161-я сессия

**Соглашение 1958 года – Рассмотрение проектов поправок
к существующим правилам, представленных GRE**

Предложение по поправкам серии 05 к Правилам № 10 (электромагнитная совместимость)

Представлено Рабочей группой по вопросам освещения и световой сигнализации*

Рис. 4
Транспортное средство в конфигурации "режим зарядки ПЭАС
с подключением к электросети"

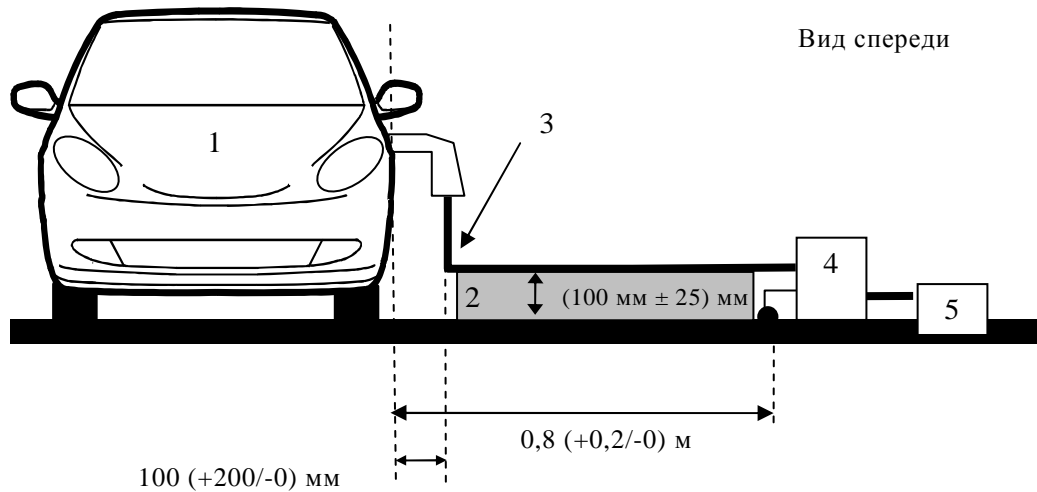
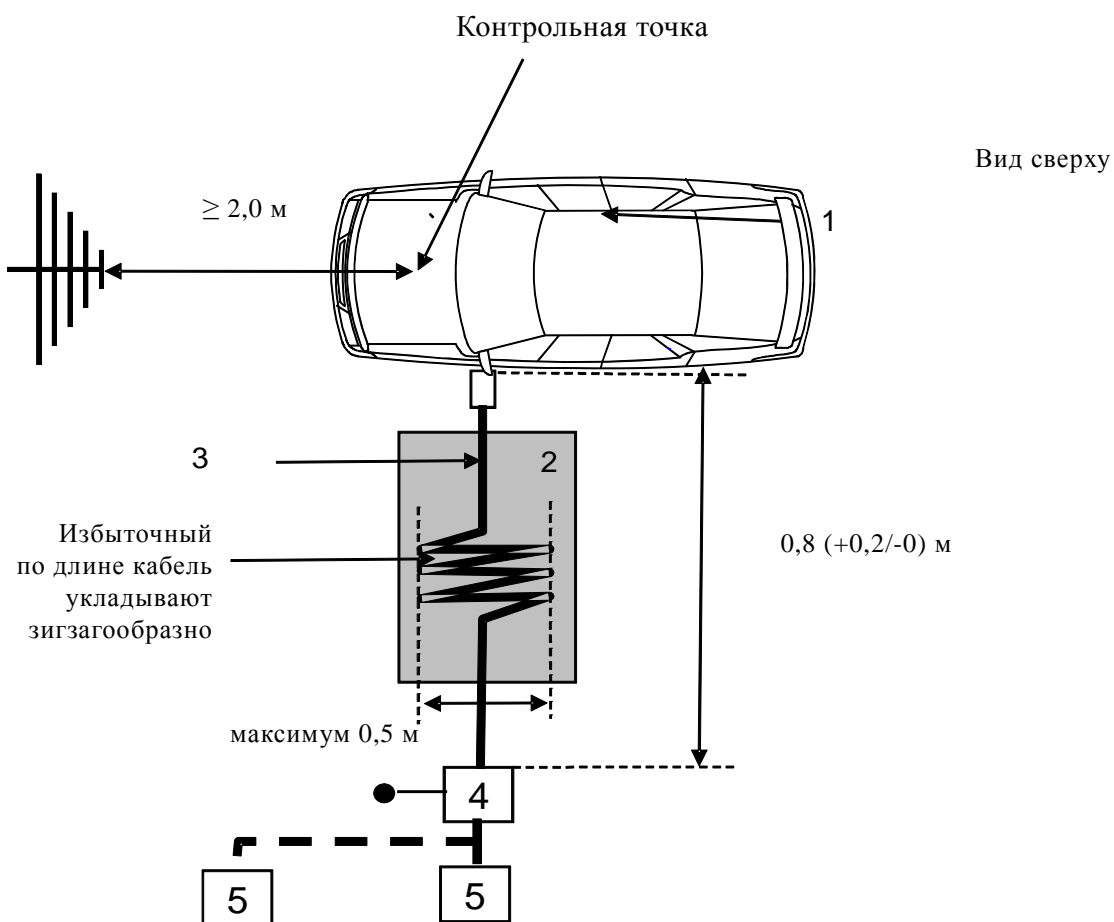
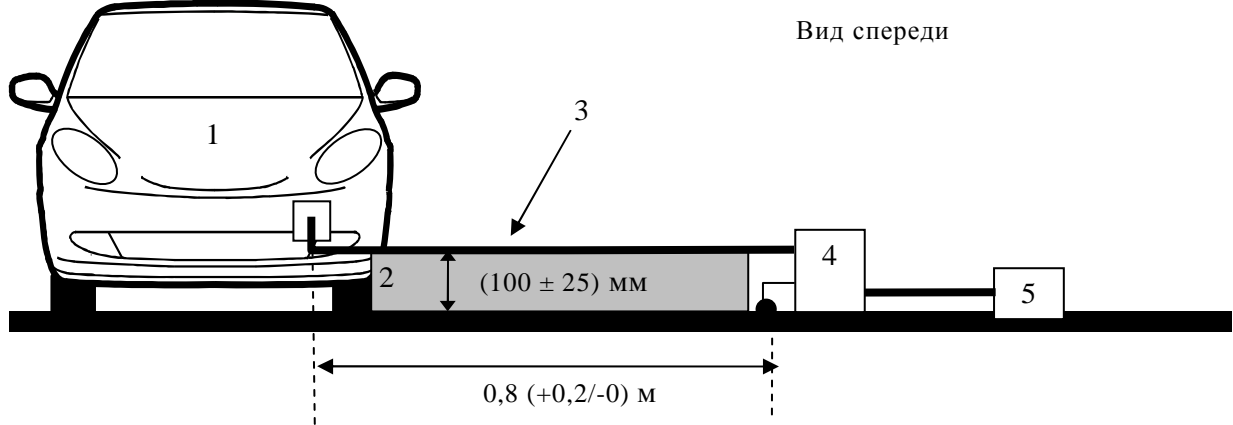
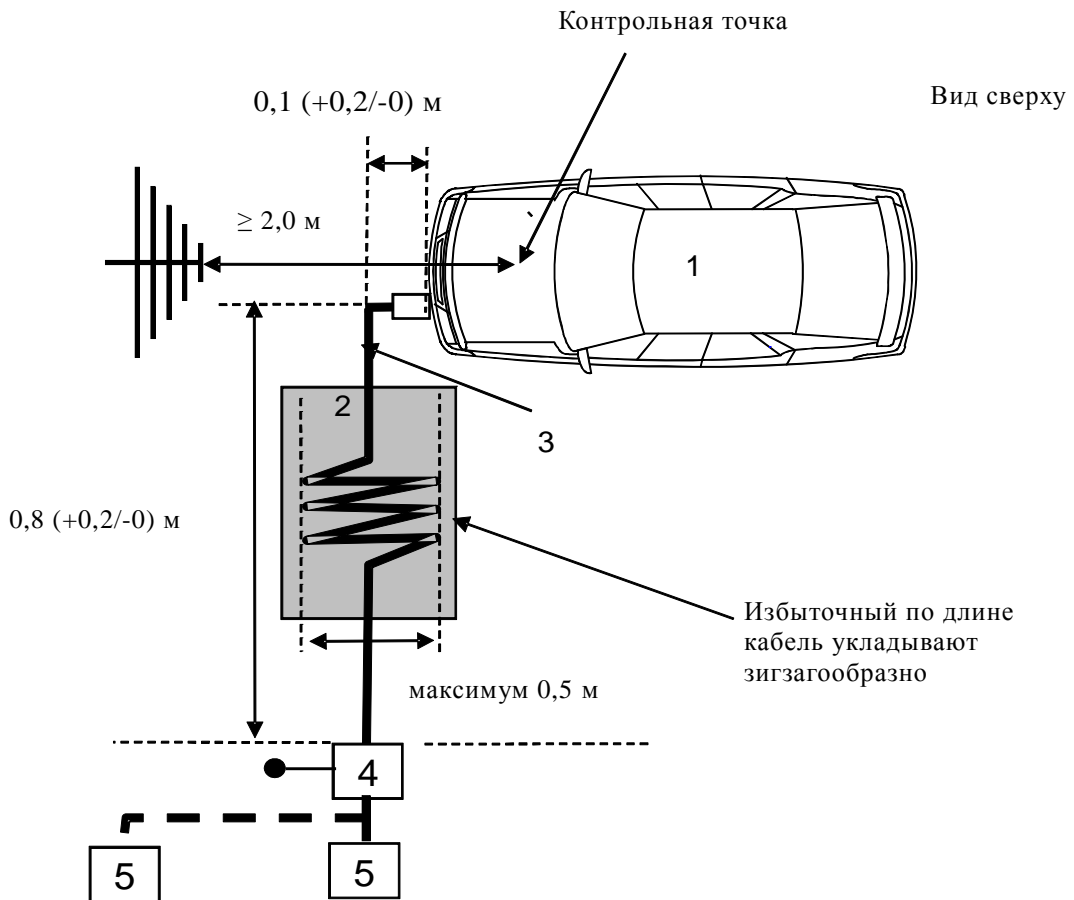
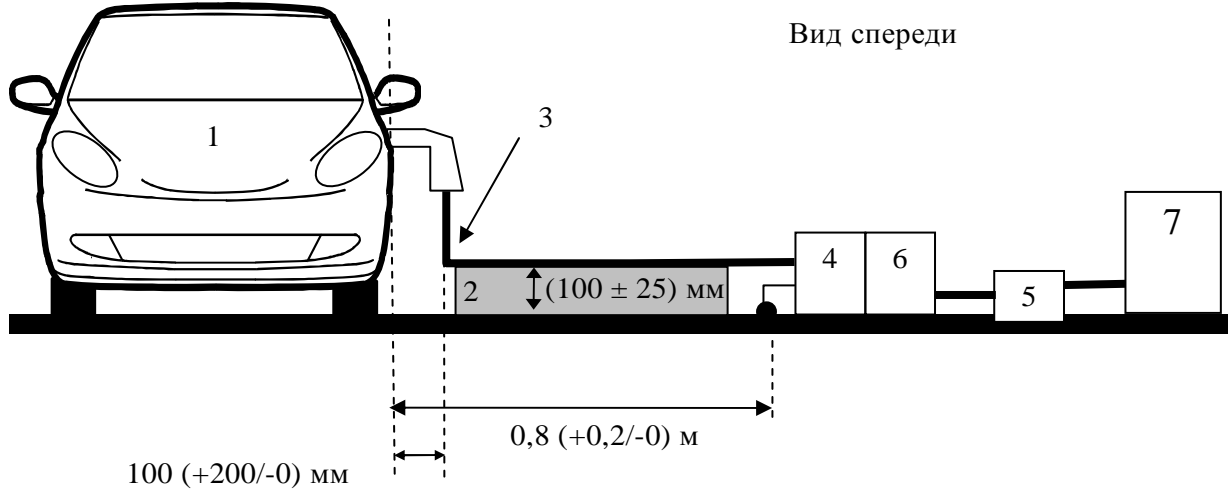
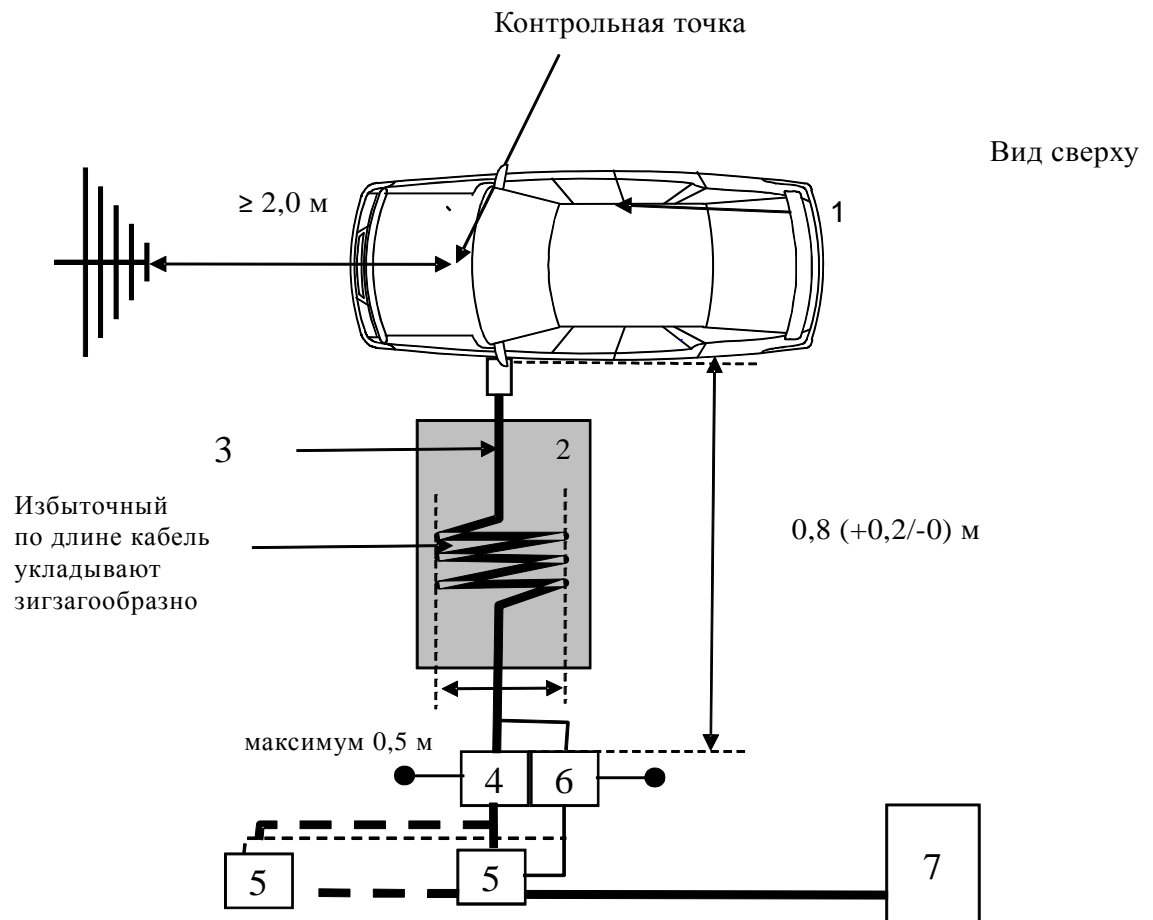
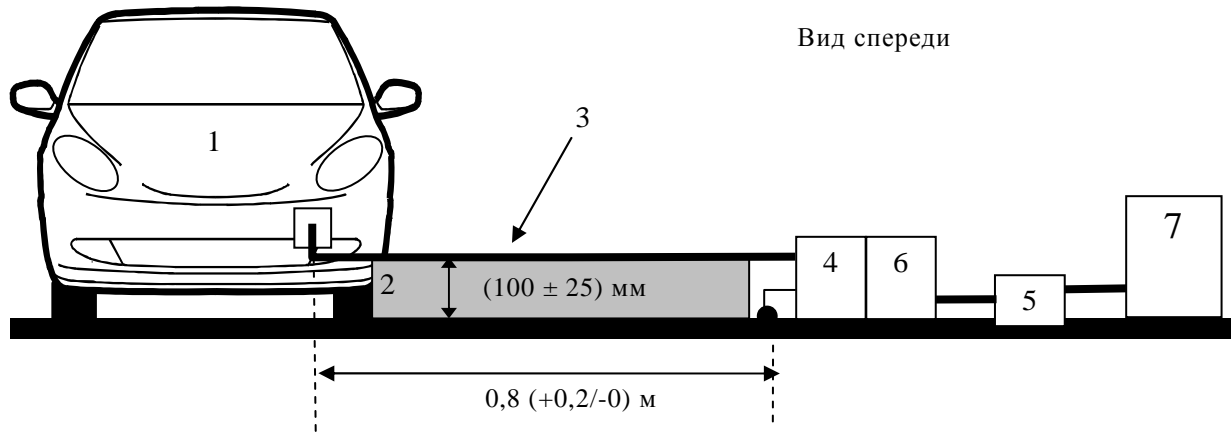
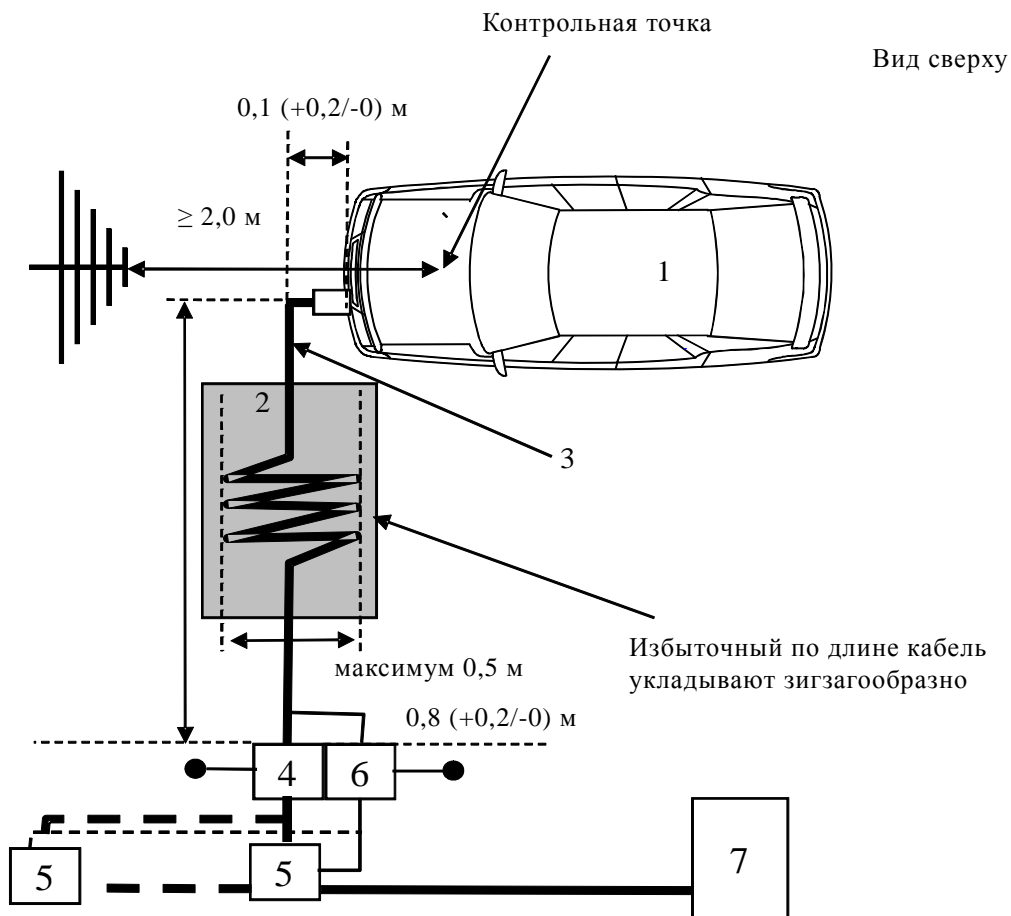
Приложение 6, добавление изменить следующим образом:
